## **Mini**

### **Ano de construção de 12.2001 até 03.2004**

### **Todos os veículos com assento aquecível**

#### **O assento aquecível não funciona correctamente**

Fig. 2

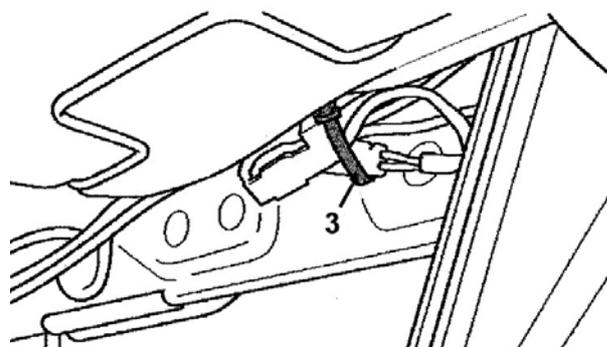
Se surgir uma reclamação do tipo acima mencionado, uma possível causa de avaria pode ser uma resistência errada do elemento de aquecimento. Nesta situação, o cliente pode reclamar um aquecimento insuficiente ou excessivo do assento aquecível. Para ambos os casos são disponibilizados pelo fabricante conjuntos de cabos adaptadores especiais (ver figura 1 ponto 1), que são aplicados na cablagem do assento (ver figura 1 ponto 2). Após a montagem estes são fixados na armação do assento com braçadeiras de cabos (ver figura 2 ponto 3).
